Regionale Velonetzplanung der Regionalkonferenz Bern-Mittelland (RKBM), öffentliche Mitwirkung

Öffentliche Mitwirkung vom 26. August bis zum 1. November 2026

Der Gemeinderat von Zollikofen hat an seiner Sitzung vom 19. Oktober 2026 die Mitwirkungsantworten beschlossen.

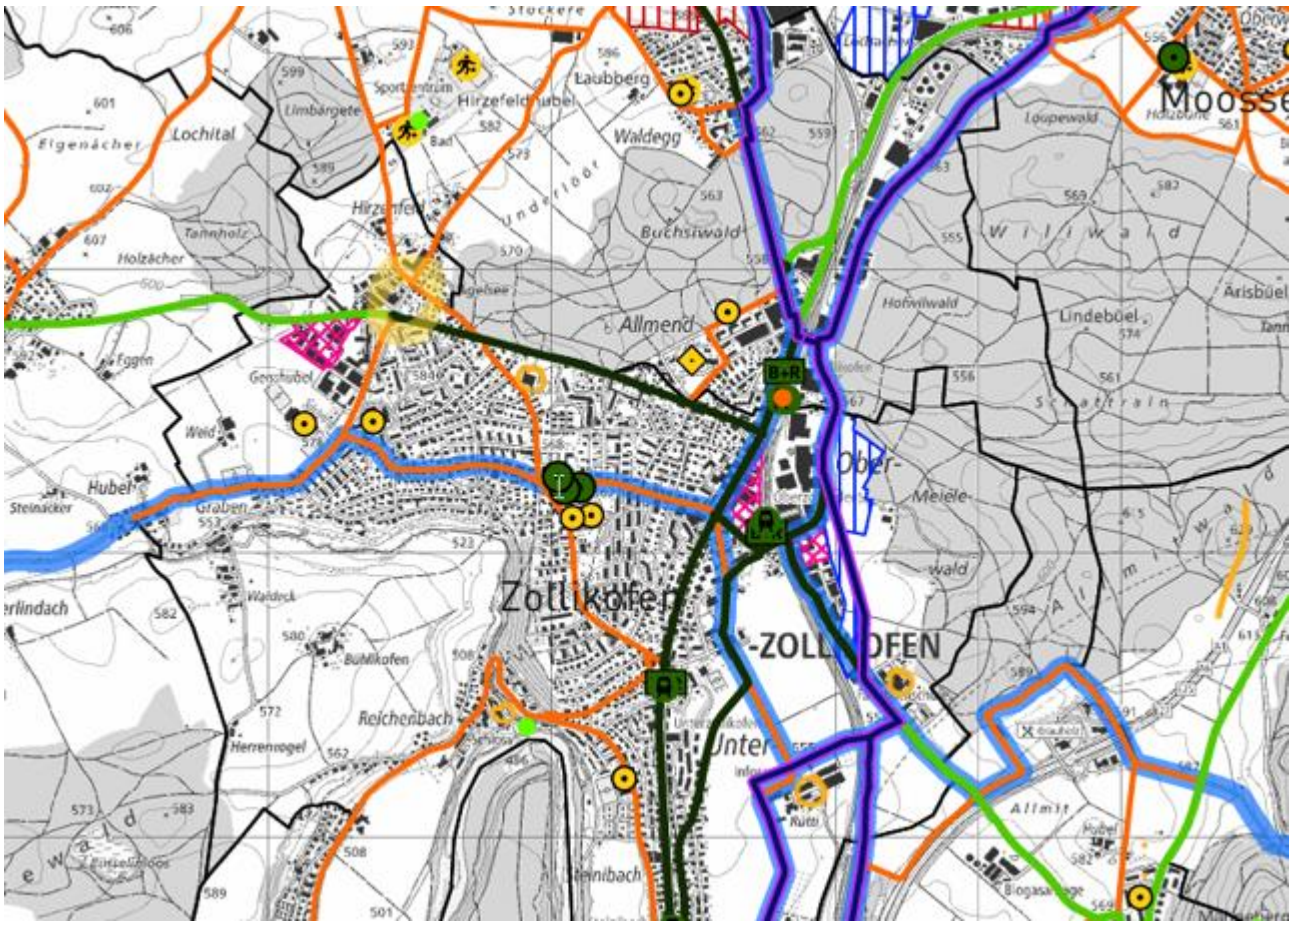
- *Velonetzplan Nord, Zollikofen, Bereich Hirzenfeld: Velonebenverbindung von Kreisel Kirchlindachstrasse / Knoten Aegelsee-/Hirzenfeldweg ergänzen.*
- *Schulstandorte wie das Inforama, das HAFL oder EHB oder auch die «Bildung im Fluss» beim Schloss Reichenbach sind nicht abgebildet und finden wir genauso relevant wie die Volksschule. Diese sollten im Plan als Schulstandorte ergänzt werden.*
- *Korridor für Velobahn: eine separate Mitwirkung diesbezüglich wird erwartet.*
